泊発電所3号炉 耐震重要施設及び常設重大事故等対処施設の 基礎地盤及び周辺斜面の安定性評価に関する コメント回答

令和6年8月30日
北海道電力株式会社

1. 指摘事項	P. 3
2. 指摘事項に関する回答概要	P. 5
指摘事項No.1-1	P. 6
指摘事項No.1-2	P. 16
指摘事項No.2	P. 24
指摘事項No.3	P. 30
指摘事項No.4-1	P. 38
指摘事項No.4-2	P. 42
3. 補足説明	P. 45
指摘事項No.1-1に関する補足	P. 46
指摘事項No.2に関する補足	P. 68
参考資料	P. 81

対象施設位置図

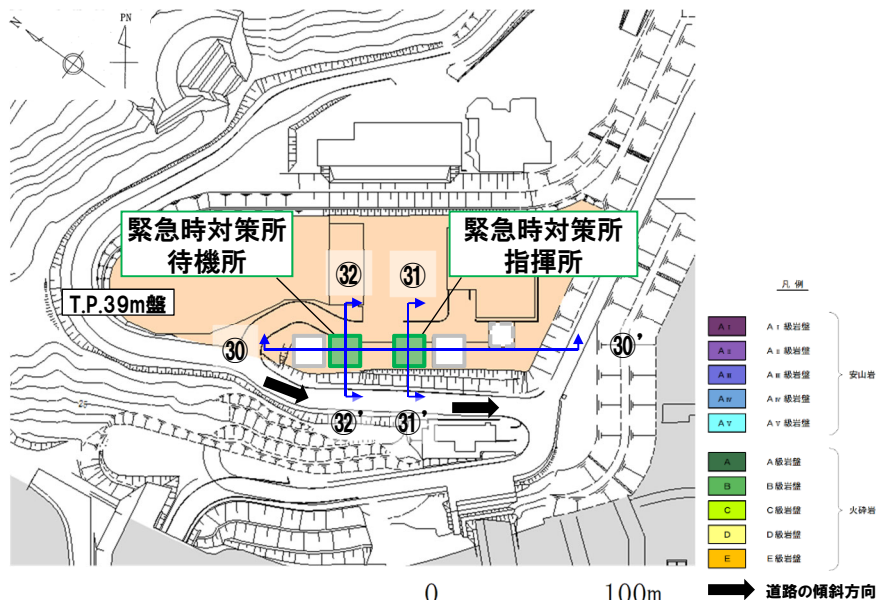
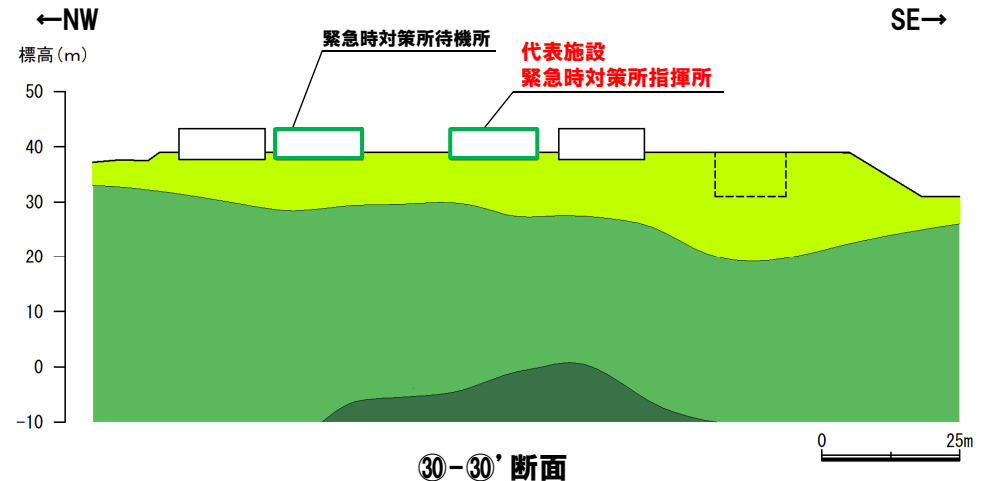
- 基礎地盤の安定性評価における評価代表施設の選定及び評価対象断面の選定について以下の整理を行うこと。
 - ・評価代表施設の選定に当たって、その判断に用いる影響要因については、各影響要因に対して、それぞれの評価対象施設をどのように評価したのかを明確にして整理すること。
 - 加えて、地中構造物についても屋外構造物と同様に各影響要因についての評価を示した上で、評価代表施設の選定について説明すること。
 - ・グループBにおいて評価代表施設として選定した緊急時対策所待機所は、汀線直交方向の検討断面が設定されていないことから、地盤の支持性能に係る評価結果の一部が示されていない。緊急時対策所待機所の評価対象断面の選定の考え方を再整理すること。

○緊急時対策所指揮所及び緊急時対策所待機所については、構造形式が同一であり、影響要因の比較では、両者に大きな差異は認められない（前頁参照）が、両者の周辺の地形及び岩盤の分布を詳細に比較すると、以下のことから、緊急時対策所指揮所を代表施設に選定する。

- ・周辺の地形：緊急時対策所指揮所の方が緊急時対策所待機所と比べて、南西側に分布する斜面が近接し、かつ斜面高さが僅かに高いことから、滑動力が大きくなる可能性があること。
- ・岩盤の分布：緊急時対策所指揮所の方が緊急時対策所待機所と比べて、南西側に火砕岩類E級が僅かに分布することから、滑動に対する抵抗力が小さくなる可能性があること。

【原子炉建屋の評価対象断面】

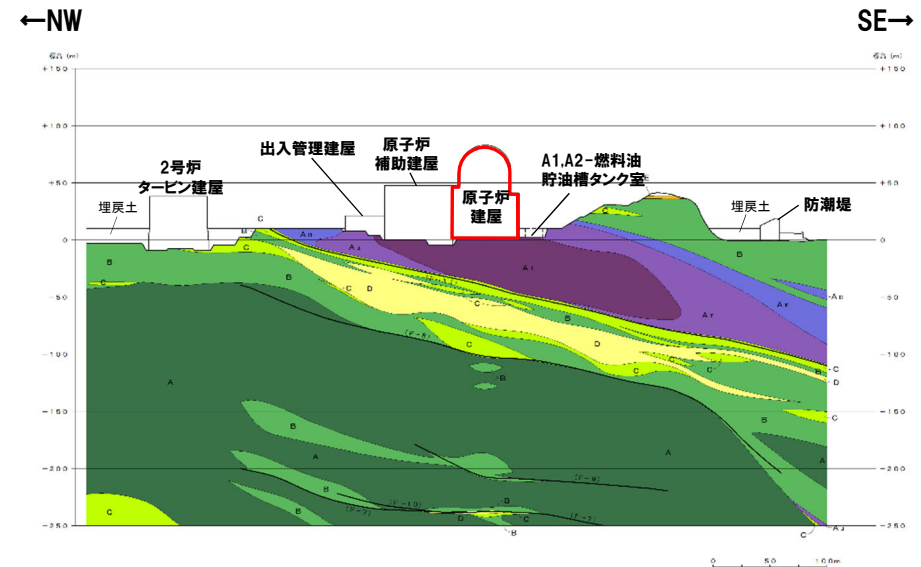
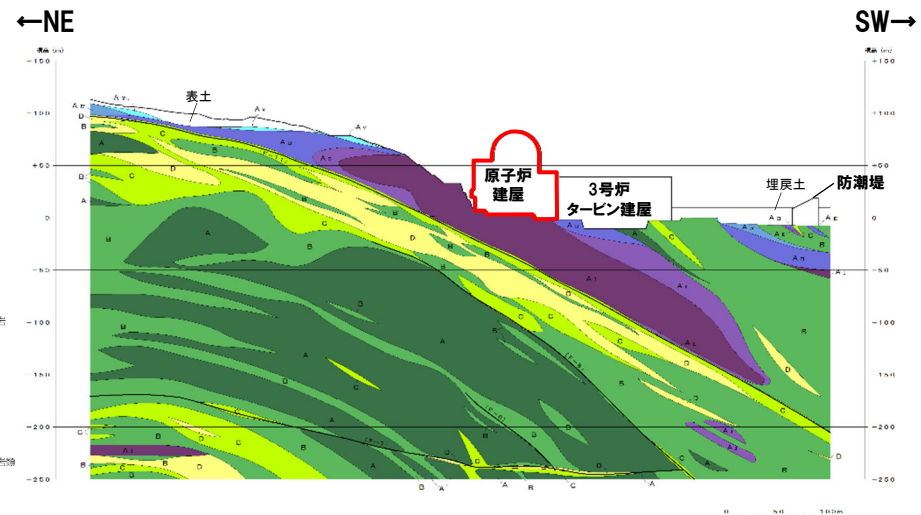
- 基礎地盤の安定性評価における評価代表施設の選定及び評価対象断面の選定について以下の整理を行うこと。
 - ・評価対象断面の方向の設定については、泊発電所では褶曲構造が存在することも含めて、地質・地質構造の特徴を十分に説明した上で、その特徴を考慮して、評価対象断面の適切性を説明すること。

- 原子炉建屋及び緊急時対策所指揮所の周辺には、斜面が連続的に分布する状況であり、平坦な地形に比べて、滑動力が大きくなる可能性があることを踏まえ、斜面を含めた「地形の傾斜」を考慮する。
- また、基礎地盤及び斜面を構成する地層（神恵内層）は傾斜しており、強度特性の小さい層（岩級）が斜面の傾斜方向に連続して分布する場合は、すべりに対する抵抗力が小さくなる可能性があること及び地層の傾斜と調和的に層面断層が分布していることを踏まえ、「地層の傾斜」を考慮する。
- これらを考慮し、評価対象断面を選定するが、敷地における大局的な特徴としては、「地形の傾斜」と「地層の傾斜」はSW方向で概ね一致する状況であることから、基礎地盤の評価対象断面の選定においては、地形（斜面）の最大傾斜方向を設定することで厳しい評価になると想定されるため、「地形の最大傾斜方向となる断面」及び「左記断面の直交方向となる断面」を選定することを基本とする。
- 上記を基に、原子炉建屋及び緊急時対策所指揮所における評価対象断面を選定した結果は、以下のとおり。

- ・Y-Y' 断面：北東方向に分布する斜面の最大傾斜方向に一致し、かつ神恵内層の傾斜方向となる、建屋海山方向の断面。
- ・X-X' 断面：Y-Y' 断面に直交する、建屋海山直交方向の断面。

- ただし、(1) 地質・地質構造の特徴（P16～P19参照）を踏まえると、背斜構造の東翼に位置する原子炉建屋付近においては、斜面と地層の傾斜方向が少し斜交する状況であることから、「地層の傾斜」と調和的に分布するF-11断層（次頁参照）に着目し、すべり安全率に及ぼす影響を確認した。
- 確認の結果、地層の傾斜と調和的であるF-11断層の傾斜が最大となる断面（Y_b-Y_b'断面）については、地形（斜面）の傾斜方向に設定した断面（Y-Y'断面）に対して、25°程度斜交する状況となるが、Y-Y'断面に比べて、すべり安全率が大きい結果となった（詳細は、P42～P44参照）ため、原子炉建屋の評価対象断面の選定においては、「地形の傾斜」を考慮することで適切な断面が選定されしていると判断される。
- なお、背斜軸との位置関係等により、地形と地層の傾斜方向が大きく異なる状況が認められる場合は、別途、地形により設定した断面方向が「地層の傾斜」に着目しても適切なものとなっているかを確認する。

解析用要素分割図:X-X'断面

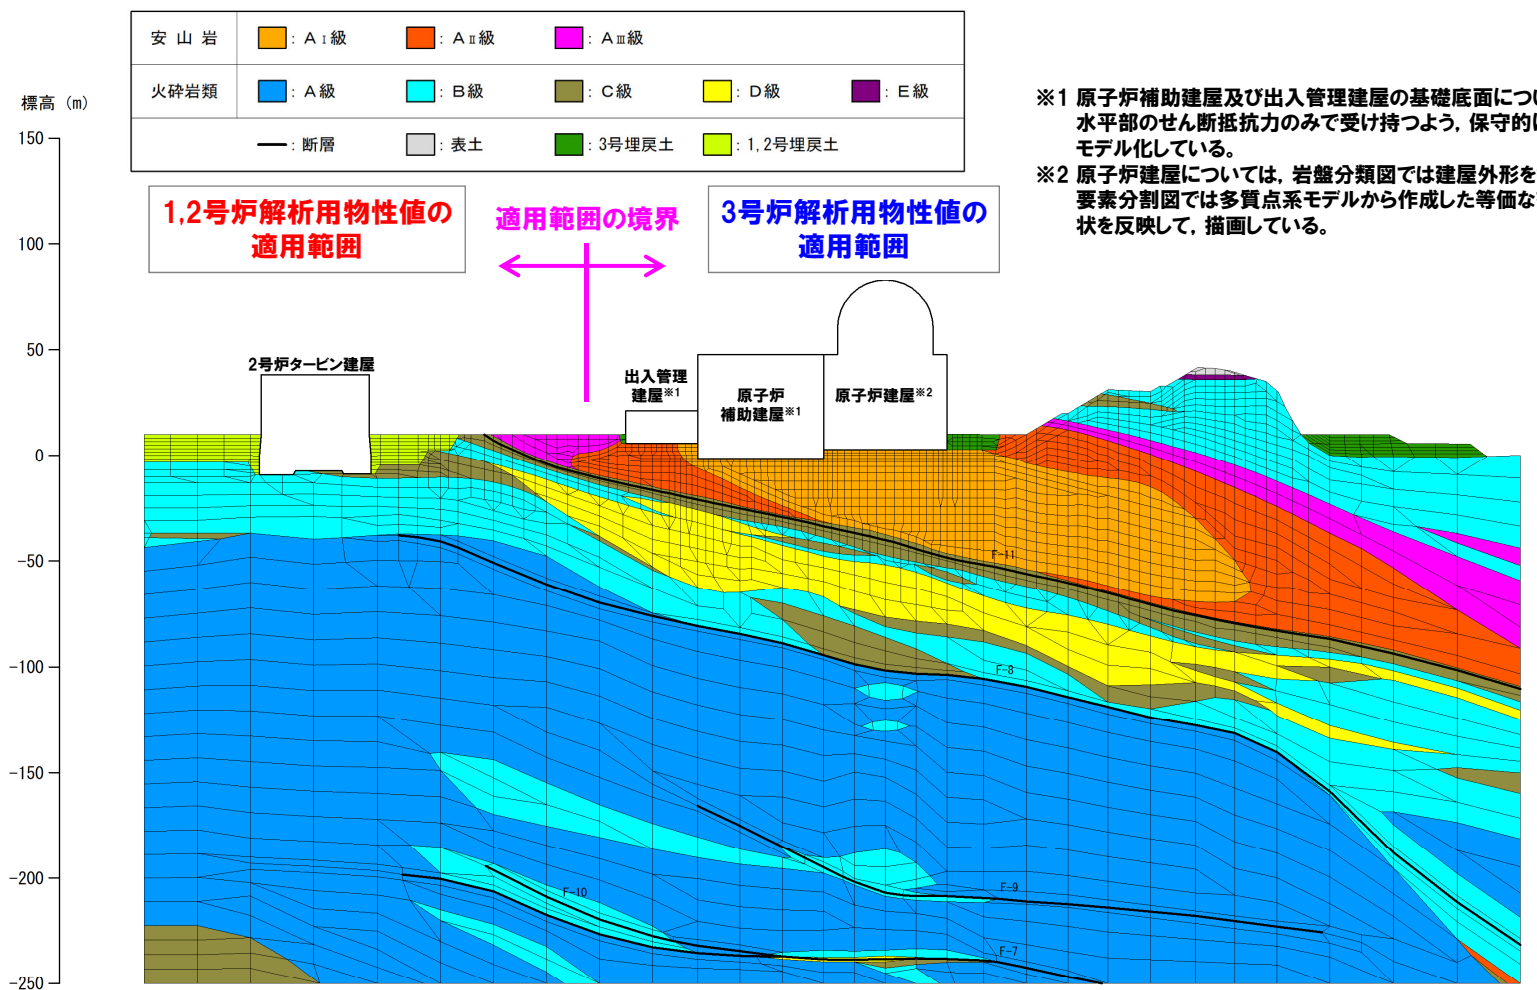
- ・X-X'断面において1,2号炉にかかる範囲でも「3号炉解析用物性値」を用いることの適切性を説明すること。

- ・X-X'断面については、適用範囲を越えたもう一方の範囲に跨がる断面であることから、1,2号炉解析用物性値を使用した解析を実施し、解析用物性値の使い分けが、基礎地盤の安定性評価における評価項目である基礎地盤のすべり、基礎の支持力及び基礎底面の傾斜に及ぼす影響を整理した上で、解析用物性値の使い分けによる影響が小さいことを確認する。

- 基礎地盤の安定性評価における評価項目、及び評価項目に関する整理項目については、いずれの項目においても、1,2号炉解析用物性値を使用した解析と3号炉解析用物性値を使用した解析に大きな差はなく、解析用物性値の使い分けによる影響は小さいこと、及び評価基準値に対して十分な裕度を有していることを確認した(比較の詳細は、P28～P29及びP68～P79に示している)。

柱状図[R1敷地-7ボーリング※]

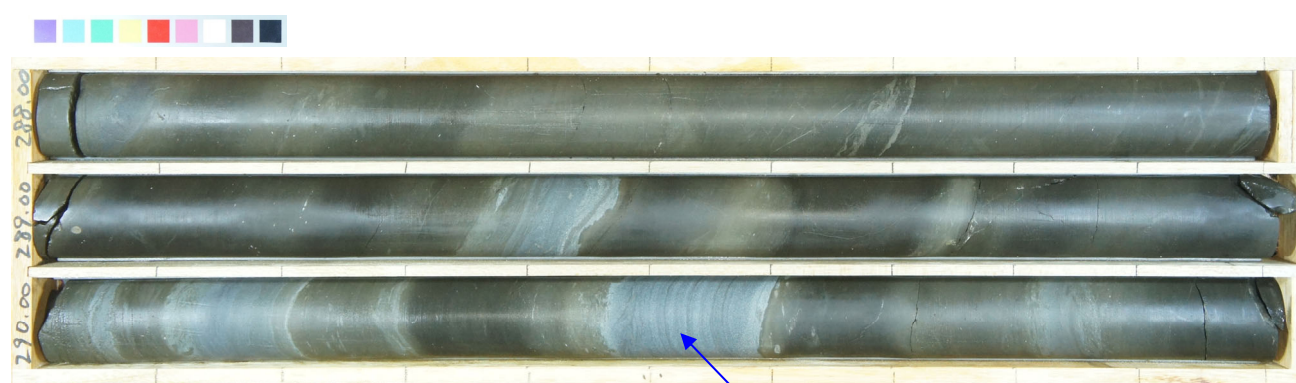
- 斜面に対し流れ盤の地質構造となる特徴を踏まえ、火砕岩類について地盤パラメータの異方性を考慮する必要があるのかを判断根拠とともに説明すること。

- 剥離性に乏しく、層理面に沿う若しくは層理面と平行な割れ目が発達する状況は認められない(写真③及び④参照)。
- また、砂質凝灰岩の薄層が挟在する箇所も認められるが、凝灰質泥岩と砂質凝灰岩の層理面に沿って割れ目が発達する状況は認められない(写真③及び④参照)。
- なお、ボーリングコア写真については、R2.4.16審査会合資料「泊発電所3号炉 地盤(敷地の地質・地質構造)に関するコメント回答(Hm2段丘堆積物の堆積年代に関する検討)(ボーリング調査データ集)」より抜粋。

細粒分含有率
(F-11断層の断層内物質)

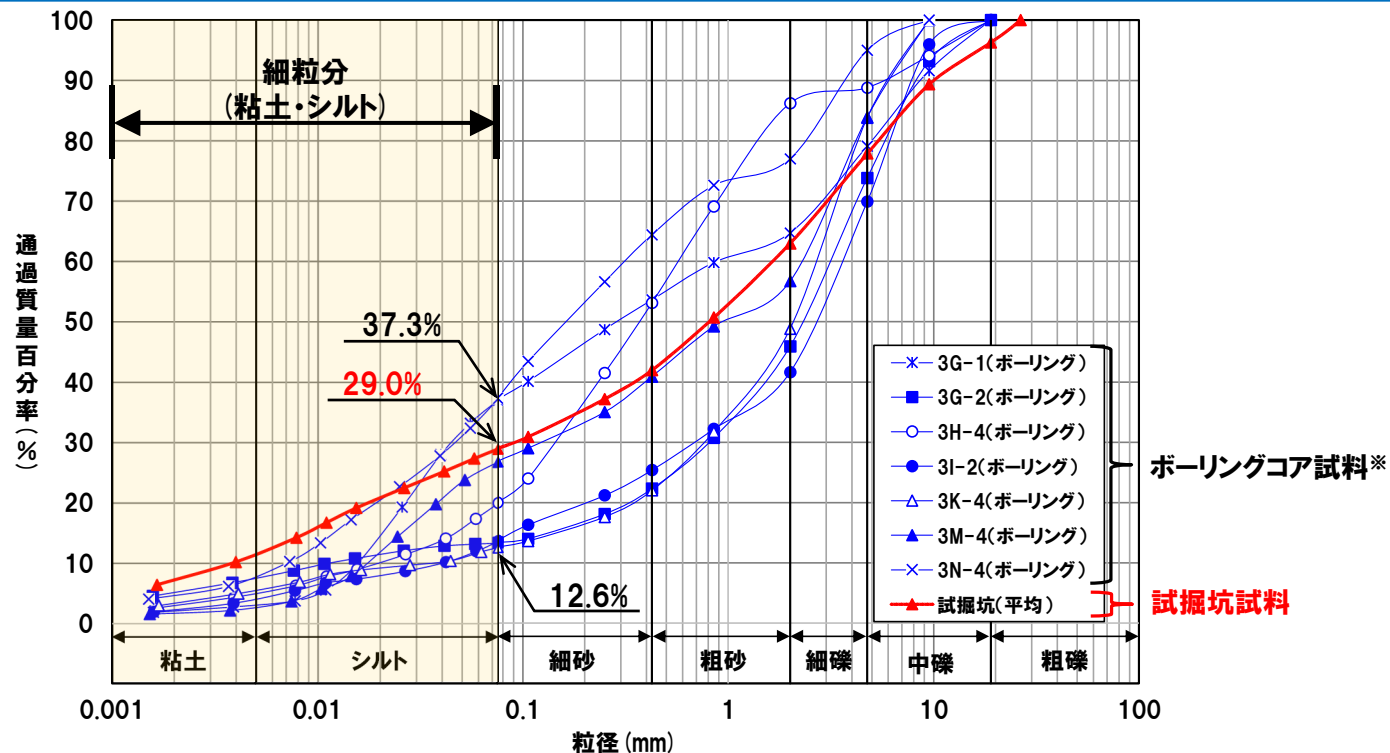
- ・F-11断層は調査地点毎に破碎幅や性状が異なることから、強度特性を評価した地点(3号炉試掘坑)のデータがF-11断層の強度特性を代表できると考えた根拠を各調査地点で確認された性状等を比較して説明すること。

- 試掘坑試料及びボーリングコア試料の粒度試験結果を下図に示す。
- 試掘坑試料とボーリングコア試料の粒度分布を比較すると、大きな傾向は変わらないが、細粒分の含有率については、試掘坑試料が29.0%、ボーリングコア試料は平均値23.0% (12.6%～37.3%) であり、試掘坑試料の方が大きい傾向となっている。

- 試掘坑試料を用いて設定した強度特性は、以下の理由により、F-11断層の強度特性を代表できると判断される。
 - ・F-11断層は、試料採取位置(試験坑)においても、試料採取位置として、十分な粘土部の幅を有している。
 - ・試掘坑試料は、F-11断層の断層内物質の中でも細粒分を多く含む試料である。

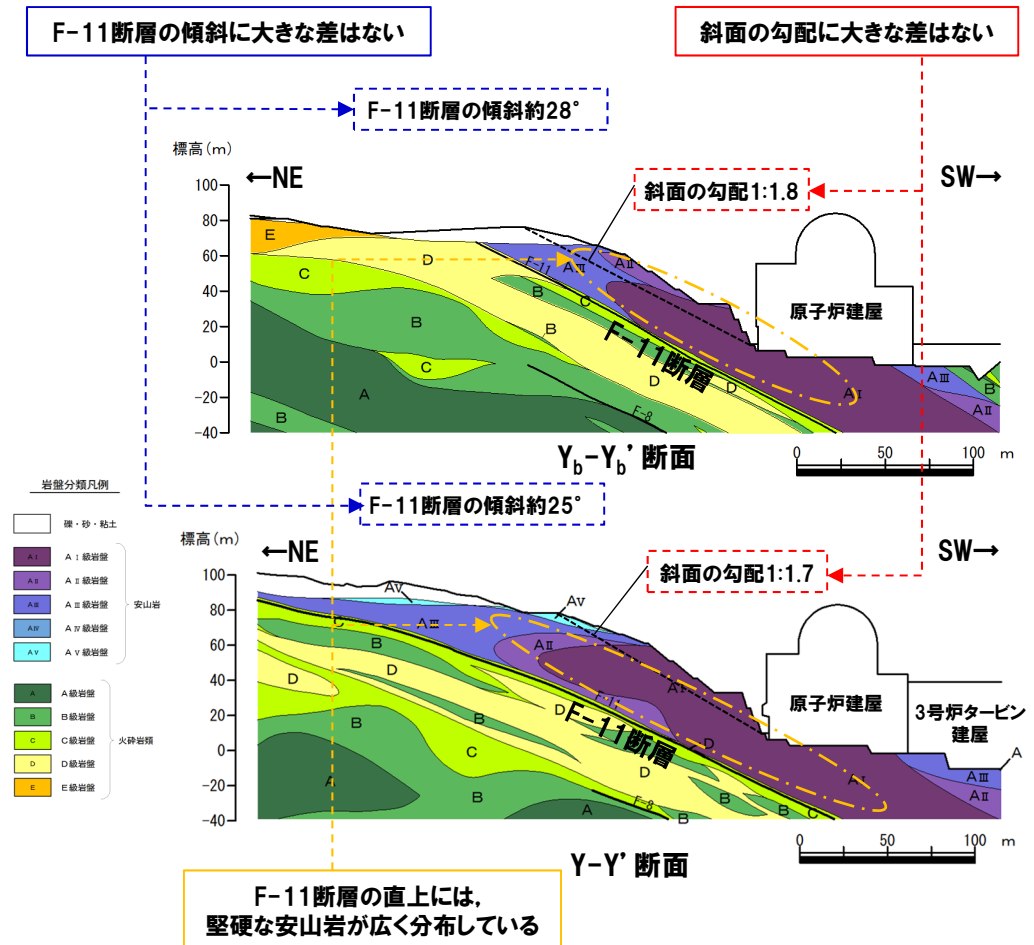
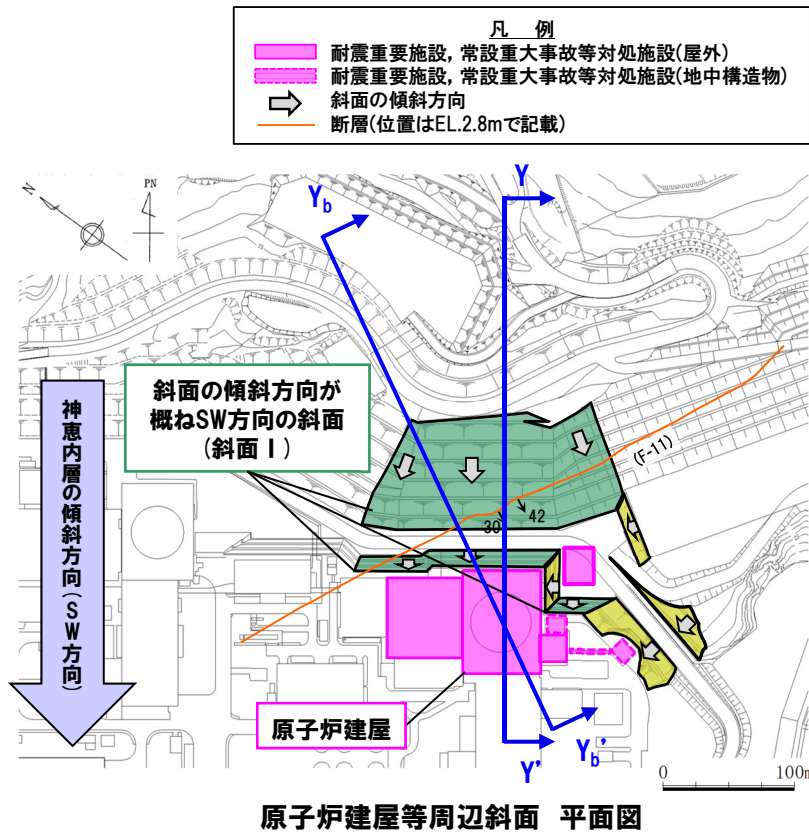
- 評価対象断面に分布するF-11断層の強度定数及び評価対象断面の設定について以下の追加説明及び検討を行うこと。
 - ・F-11断層の最大傾斜方向にも検討断面を設定した場合のすべり安全率に及ぼす影響を検討すること。

- 評価対象断面であるY-Y'断面は、原子炉建屋等の周辺斜面である斜面Ⅰに対して正対する位置関係である。
- F-11断層は、当該斜面内に分布し、当該斜面に対して斜交する位置関係である。
- F-11断層の傾斜が最大となる Y_b-Y_b' 断面を設定した場合においても、以下の理由から、Y-Y'断面とすべり安全率に大きな差はないと考えられる。
 - ・斜面の勾配及び断層の傾斜に大きな差はない(次頁参照)。
 - ・F-11断層の直上には、神恵内層のうち、堅硬な安山岩が広く分布している状況に大きな差はない(次頁参照)。
- このため、F-11断層の最大傾斜方向に断面を設定した場合のすべり安全率に及ぼす影響は小さいと考えられるものの、定量的な検証として、 Y_b-Y_b' 断面とY-Y'断面について、動的解析により、すべり安全率を比較した。
- すべり安全率を比較するすべり面は、Y-Y'断面において最小すべり安全率を示す、地表からF-11断層を通り斜面法尻に抜けるすべり面とした。
- 動的解析に用いた基準地震動は、Y-Y'断面において最小すべり安全率を示すSs3-4*とした。

- Y_b-Y_b' 断面及びY-Y'断面の最小すべり安全率をP44に示す。
- 動的解析によるすべり安全率を比較した結果、 Y_b-Y_b' 断面の最小すべり安全率は2.1であり、評価対象断面であるY-Y'断面の1.6と比べて大きくなり、いずれも評価基準値1.2を満足していることを確認した。
- Y_b-Y_b' 断面の方が最小すべり安全率が大きくなった理由は、F-11断層の傾斜が最大となる断面として Y_b-Y_b' 断面を設定した結果、F-11断層を通るすべり面上部の土塊がY-Y'断面と比べて小さくなり、滑動力が小さくなったことが主な要因と考えられる。
